STACY施設 設工認  
(実験用装荷物の製作及びデブリ模擬炉心の新設)  
【指摘事項回答】

日本原子力研究開発機構 原子力科学研究所  
臨界ホット試験技術部

令和5年3月24日

燃料試料挿入管 構造図

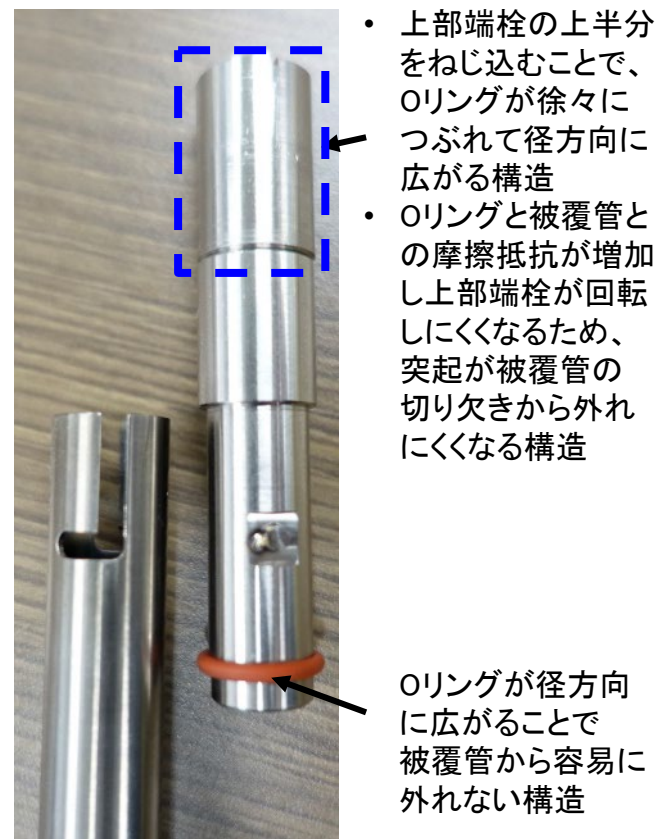
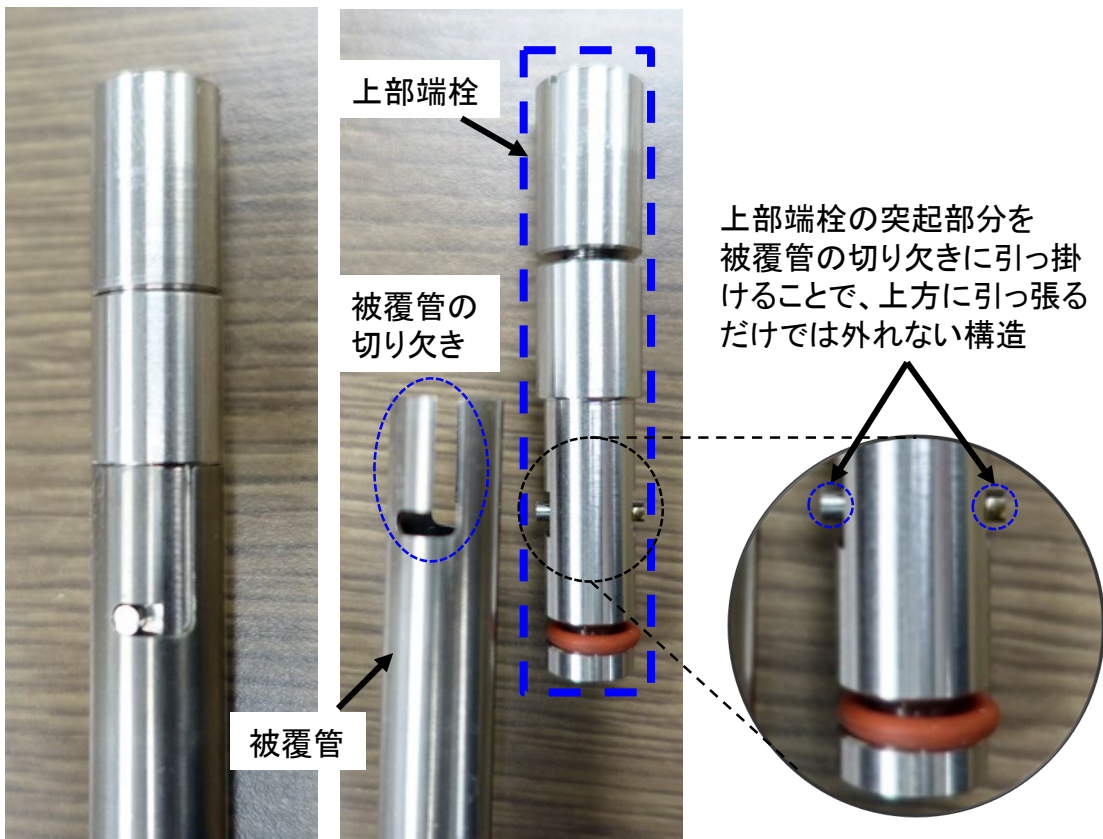
燃料試料挿入管は、放射線又は放射性物質の著しい漏えいを防止するにあたり、上部端栓を取り扱う時に容易に外れず、水密性を有する脱着式端栓にしているが、脱着式端栓はどの程度の水密性をどのように担保するのか、設計の考え方を説明すること。

燃料試料挿入管は、少量核燃料物質であるデブリ模擬体を封入して使用するため、上部端栓が容易に外れない設計としている。燃料試料挿入管の使用概要をP.8に、上部端栓の構造をP.9に示す。

ただし、デブリ模擬体は少量核燃料物質であり、かつ、STACYの熱出力最大200W、積算出力最大3kW・h/年であり、デブリ模擬体中の核分裂生成物の蓄積及び放射線の放出は極めて小さく、燃料試料挿入管は直接手で取り扱うことができる。万一放射性物質が漏えいした場合においても棒状燃料の破損事故の評価(約 $3.1 \times 10^{-4}$ mSv)に包含され、公衆に著しい被ばくを及ぼすおそれ\*はない。

以上のことから、燃料試料挿入管は高度な密封性を担保する必要はないが、軽水を用いる炉心タンク(高さ約1.9m)内に装荷して使用するため、想定される最大圧力(静水頭(2.0m)圧力)に対して密封性を有する設計としている。

設工認申請書の構造図に被覆管の下端から切り欠き位置までの寸法を記載して補正する。  
(赤破線部)

燃料試料挿入管(上部端栓)構造図

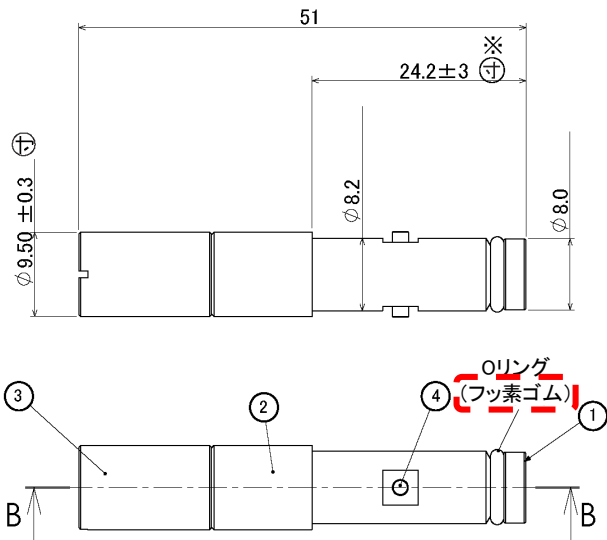
燃料試料挿入管のOリングについて、熱、放射線、着脱時の摩擦による影響を説明すること。

燃料試料挿入管は、常温から最高使用温度80℃の範囲で使用する。また、STACYの最大熱出力は200Wと低い。そのため、高度な耐熱性、耐放射線性を担保する必要はないが、炉心に挿入して使用することから、実用発電炉の制御棒駆動系水圧制御ユニット等のパッキンとして使用実績のあるフッ素ゴムを使用する設計とする。燃料試料挿入管(上部端栓)の構造図(Oリングの装着状態)をP.11に示す。

また、このOリングは消耗品であるため、あらかじめ必要量を確保し、上部端栓開封のつど交換\*1することから、着脱時の摩耗による影響は問題とならない。

なお、燃料試料挿入管の開封頻度は実験目的に応じて異なるが、長期間開封しない場合でも最大数年程度と想定される。フッ素ゴムの耐用年数は、110℃の環境で30年以上と報告\*2されており、STACYの使用環境ではOリングの密封性能を喪失することはない。

設工認申請書の構造図にOリングの材質を記載して補正する。(赤破線部)

デブリ構造材模擬体(コンクリート)構造図

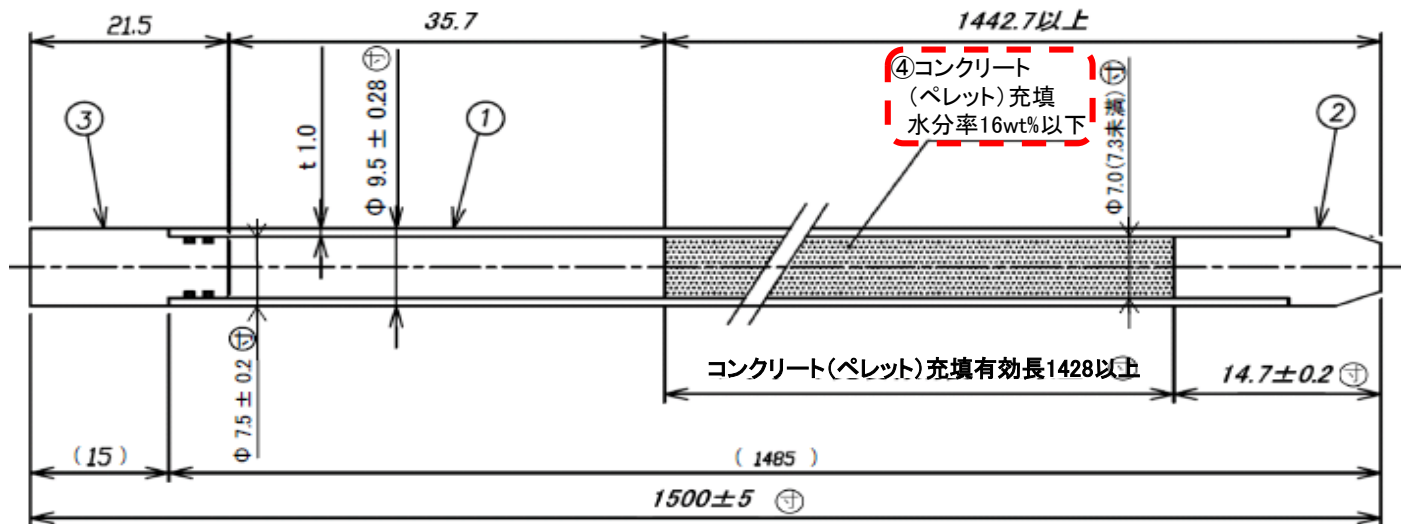
コンクリートの組成が具体的に示されていない。STACYの反応度は燃料棒周りの水素原子の量に影響されると理解している。コンクリート中の水素原子の量及びその範囲について上限値などを示すこと。

コンクリートの組成が反応度に与える影響は、コンクリートに含まれる水分量の変化によるものが支配的であるため、第1編 実験用装荷物の本文構造図にコンクリートの水分量(水分率)の上限値を記載して補正する。

設工認申請書第1編 実験用装荷物の本文構造図に水分率の上限を記載(赤破線部)し、補足説明資料2の内容を第2編 デブリ模擬炉心(1)の添付書類に追加して補正する。

新しい炉心を構成する際の方針  
(概念図)

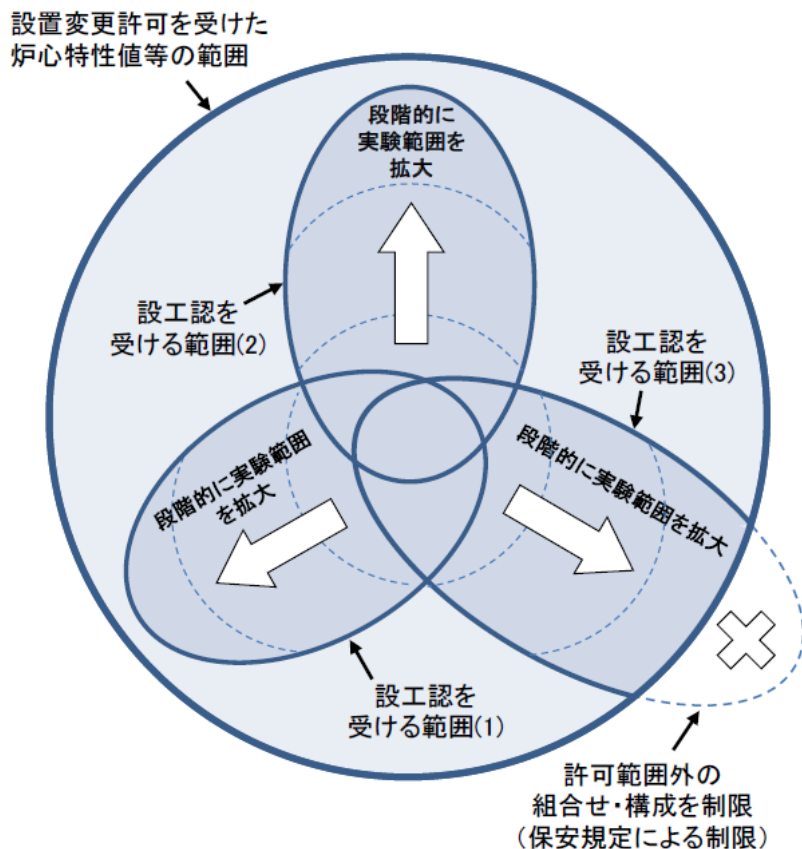
臨界実験装置で核的制限値をどのように満足させるか、考え方を説明すること。

当該設工認申請範囲において代表炉心を定める。その炉心には検証が必要なデブリ構造材模擬体を含むことから、少数本を装荷した炉心で性能検査を行い、核的制限値の範囲内にあることを確認する。その後、事前解析と実測値を比較・検証しつつ、徐々に実験範囲を拡大する。(P.18参照)

その際、炉心の配置換えに伴う炉心核特性の算定及びその結果の承認に関する手順として、保安規定に定める炉心構成書及び炉心証明書を作成と原子炉主任技術者等による確認を行う。(P.19参照)
